Notitie / Memo

**HaskoningDHV Nederland B.V.
Industry & Buildings**

Onderwerp: Second opinion lichthinder Cambuur stadion def

Royal HaskoningDHV is gevraagd door het Wijkpanel Vosseparkwijk een second opinion uit te voeren op deze lichthinderstudie.

Figuur 1: Stedenbouwkundig plan tov rekenmodel (zwarte lijnen: rekenmodel, paars: meetpunten, gekleurde achtergrond: stedenbouwkundig plan)

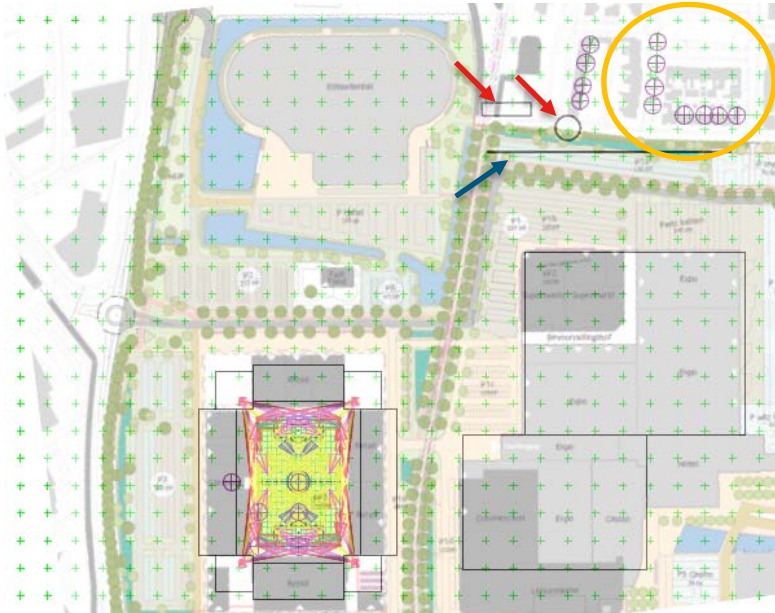
In Figuur 1 is het stedenbouwkundig plan weergegeven in relatie tot het 3D model. Hierin zijn de volgende afwijkingen te zien:

- De ontvangstopposities (waarnemers lichtintensiteit) van de Pieter Langendijkstraat en de Nicolaas Beetstraat zijn te ver naar rechts gesitueerd (gele cirkel);
- De bomen staan niet op de goede plek (bomen in rekenmodel: zie rode pijlen);
- Er is een ongedefinieerd hek aangebracht tussen de WTC en de huizen (zie blauwe pijl) die niet in lijn is met het stedenbouwkundig ontwerp. Ook is de hoogte van dit hek niet duidelijk.

- De woningen hebben een begane grond en 1^e verdieping. Er zal daarom ook berekend moeten worden op de verdieping. In het huidige rekenmodel zitten alleen ontvangerpunten voor de begane grond.

Figuur 2: Berekeningsvlak verlichtingssterkte (lux) van de Bilderdijkstraat

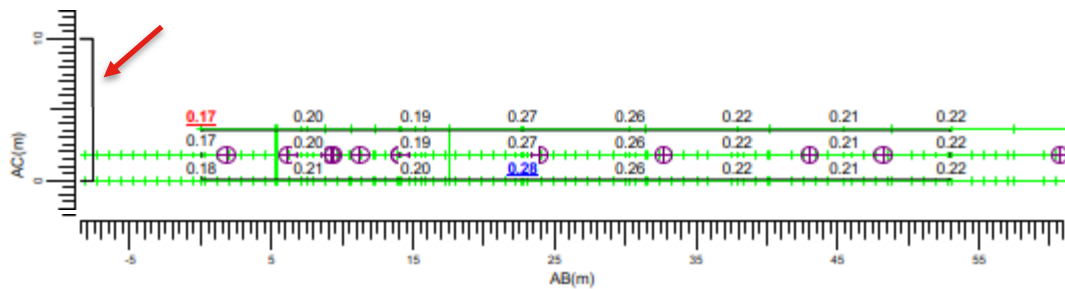
Het is niet duidelijk hoe de berekeningsvlakken voor de verlichtingssterkte precies geplaatst zijn. In Figuur 2 is een aanzicht van het berekeningsvlak van de Bilderdijkstraat te zien. Op ongeveer 10 meter afstand van de linkerkant van het berekeningsvlak staat een gebouw met een hoogte van 10 meter (zie rode pijl). Deze kan twee dingen aangeven:

- De expo gebouwen. Deze liggen echter zowel in het stedenbouwkundig plan als in het rekenmodel op een afstand van ongeveer 120 meter van de huizen. Bovendien is in een eerdere second opinion (referentie BG4775IBNT1904040946 d.d. 14 januari 2019) al aangegeven dat de expo gebouwen in het stedenbouwkundig plan 12,5 meter hoog zijn in plaats van 10 meter.
- De bomen. Eerder is al gebleken dat deze niet op de goede plek aangegeven staan.

Het feit dat er links van het berekeningsvlak een object van bepaalde hoogte staat geeft aan dat het berekeningsvlak in de verkeerde richting is gemeten. Nu is er gemeten met een kijkrichting vanuit het oosten. De huizen zullen echter vanaf het westen meer aangestraald worden.

Bovenstaande issue geldt ook voor de Pieter Langendijkstraat en de Nicolaas Beetstraat.
